WIW-agz.272.18.2011

WYJAŚNIENIA TREŚCI SIWZ

dot. zamówienia na: **Wykonanie prac remontowych w obiektach Wojewódzkiego Inspektoratu Weterynarii w Gdańsku polegających na dociepleniu dachów i ścian elewacji oraz wymianie nawierzchni przejazdów i placów postojowych**

Pytania do przedmiaru robót do części II – Wymiana istniejących nawierzchni przejazdów i placów postojowych – na terenie Wojewódzkiego Inspektoratu Weterynarii w Gdańsku przy ul. Kartuskiej 249

temat:	WYMIANA ISTNIEJĄCYCH NAWIERZCHNI PRZEJAZDÓW I PLACÓW POSTOJOWYCH	
adres:	80-125 Gdańsk, ul. Kartuska 249	data: wrzesień 2011 r.
inwestor:	Wojewódzki Inspektorat Weterynarii w Gdańsku 80-958 Gdańsk, ul. Na Stoku 50	
nazwa rysunku:	BRAMY DWUSKRZYDŁOWE	
projektował:		Rys. nr 12

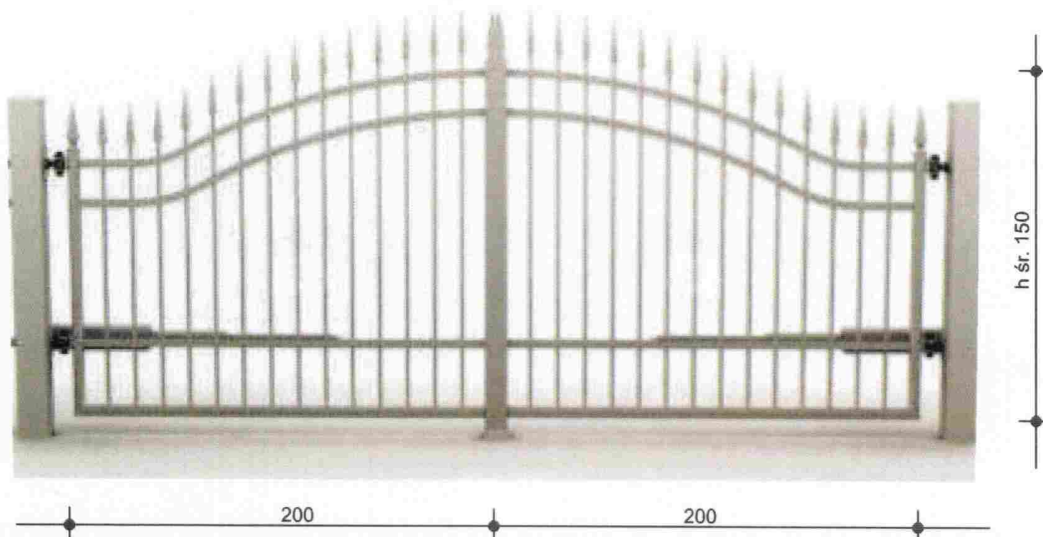
3. Poz. 67- balustrada z rur ze stali nierdzewnej 79-98 mb – Prosimy o rysunki balustrad schodowych
4. Poz. 69 osadzenie stalowych bram 2-skrzydłowych z siłownikiem rozwieranym automatycznie, otwieranym pilotem 12m² - Wg opisu projektowego poz. 7 są to dwie bramy kute. Prosimy o rysunki lub inne uszczegółowienie

3. Dołączono rysunek balustrad
4. Dołączono rysunek bram
5. Poz. 70 przedmiaru dotyczy istniejącej jednej bramy o wymiarach 5,7x2,0 m zamykającej parking przy wjeździe nr 2 (zachodnim). Przesunięcie polegać ma na wykonaniu wszystkich robót niezbędnych do montażu bramy w miejscu pokazanym na planie sytuacyjnym (zdjęciu skrzydeł bramy, rozebraniu fragmentu ogrodzenia, przestawieniu z zabetonowaniem słupów, rozebranie fragmentu cokołu betonowego oraz osadzenie skrzydeł). Uzupełnienie brakującego fragmentu ogrodzenia (po bramie ujęto w poz. 71 przedmiaru. W załączeniu zdjęcie bramy do przestawienia.

Poglądowy rysunek bramy. Projekt bram należy uzgodnić z Inwestorem.

- pręty stalowe 14/14 skręcane w środkowej części z grotem stalowym
- profile nośne stalowe min. 50x30 mm
- w jednej z bram należy uwzględnić słupy z profili stalowych min. 120 x 120 mm
- druga brama do osadzenia na jednym istniejącym słupie murowanym a drugim projektowanym żelbetowym (w miejscu istniejącego uszkodzonego).
- Dokładne wymiary tej bramy należy zmierzyć z natury
- brama malowana farbą antykorozyjną oraz ftalową.

Bramy rozwierane automatycznie siłownikami sterowanymi za pomocą pilota. W skład automatyki sterownia bram wchodzi: siłowniki samohamowane do bram o długości skrzydła 2,00 m i ciężarze do 200 kg z ogranicznikiem krańcowym z silnikiem na napięcie 24 V z możliwością regulacji wysuwu siłownika, centrala sterująca, radioodbiornik z kodem dynamicznie zmiennym, 10 szt pilotów do każdej bramy, lampa sygnalizacyjna zamykanie i otwieranie bramy oraz fotokomórka zabezpieczająca. Zasilanie bram przewodem YKY 3x2,5 mm² z budynku Nr 8 (Lecznica) wg wskazań Inwestora.

temat:	WYMIANA ISTNIEJĄCYCH NAWIERZCHNI PRZEJAZDÓW I PLACÓW POSTOJOWYCH	
adres:	80-125 Gdańsk, ul. Kartuska 249	data: wrzesień 2011 r.
inwestor:	Wojewódzki Inspektorat Weterynarii w Gdańsku 80-958 Gdańsk, ul. Na Stoku 50	
nazwa rysunku:	DASZKI Z POLIWĘGLANU	Rys. nr 11
projektował:

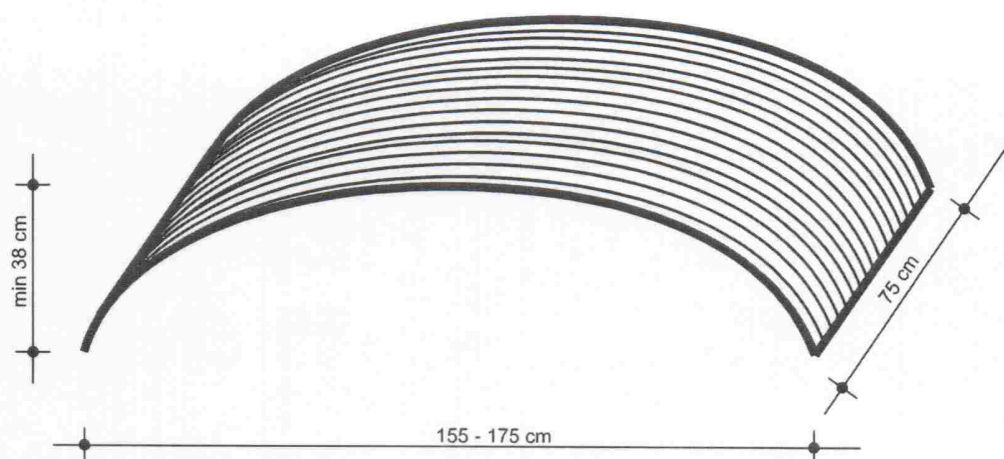
7. Poz. 72 Daszki z poliwęglanu komorowego o wym. 175x75x60 cm, 6m – Prosimy o uszczegółowienie przedmiaru, rysunek daszku.
8. Poz. 7 – rozebranie krawężników 384,9mb – Brak w przedmiarze pozycji: rozebranie ławy betonowej pod krawężnikiem. Prosimy o potwierdzenie, że krawężnik nie jest posadowiony na ławie betonowej lub uzupełnienie przedmiaru o rozbiórkę ławy wraz z wywozem gruzu.

6. Tak. W poz. 80 przedmiaru ujęto zasilanie bram kablem YKY 3x2,5 mm²
7. Dołączono rysunek daszków
8. Inwestor nie dysponuje wiedzą czy krawężnik posadowiony jest na ławie betonowej. Wykonawca powinien uwzględnić ew. rozbiórkę ławy.

DASZKI Z POLIWĘGLANU KOMOROWEGO GR. MIN. 10 MM
W PROFILACH ALUMINIOWYCH MALOWANYCH PROSZKOWO
W KOLORZE BRĄZOWYM

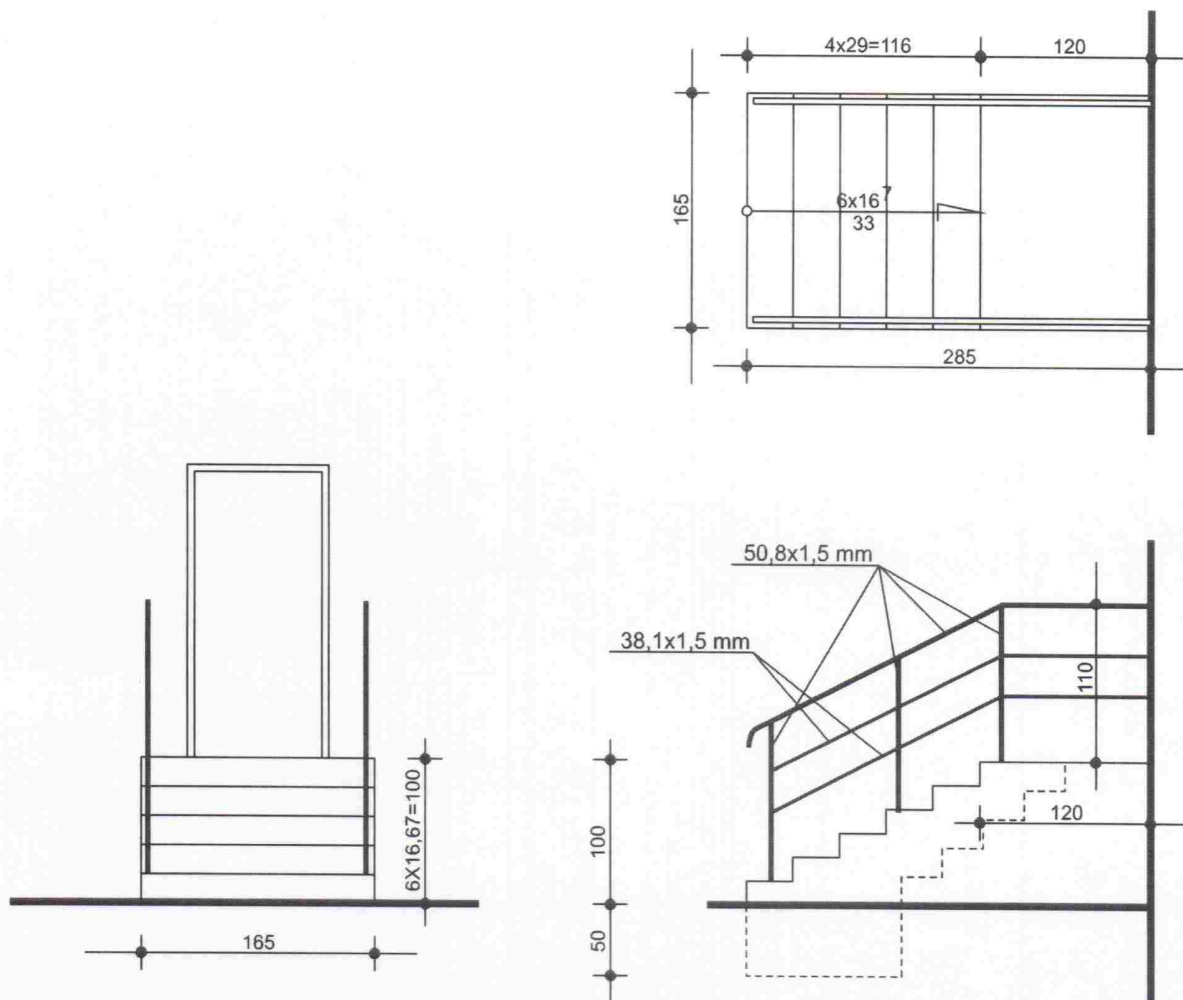
1. Poz. 54-60 roboty betonowe i żelbetowe, schody, słupy – prosimy o dokumentację, rysunki techniczne słupów i schodów
2. Poz. 64-66 – okładziny schodów – w projekcie brak opisu rodzaj materiału na posadzki, Prosimy o podanie rodzaju materiału do poz. 64-66

Poz. 56 obejmuje remont istniejących betonowych schodów zewnętrznych (wydłużenie spoczników i stopni schodowych) z betonu B-20 wg dołączonego rysunku

2. Poz. 64 do 66 obejmuje wykonanie warstwy wyrównawczej z zaprawy cementowej klasy M12 gr. 2 cm na schodach (z poz. 56) oraz ułożenie płytek gresowych antypoślizgowych o klasie nasiąkliwości BI i IV klasie ścieralności na spocznikach i podstopniach oraz płytek gresowych antypoślizgowych o klasie nasiąkliwości BI i IV klasie ścieralności ryflowanych przed krawędzią stopnia w kolorach uzgodnionych z Inwestorem.

Balustrady z rur ze stali nierdzewnej w gatunku 304 ASI.
 Wykończenie: Poler klasy 800, Szlif klasy 240.
 - poręcze i słupki - 50,8mm x 1,5mm
 - poprzeczki - 38,1mm x 1,5mm
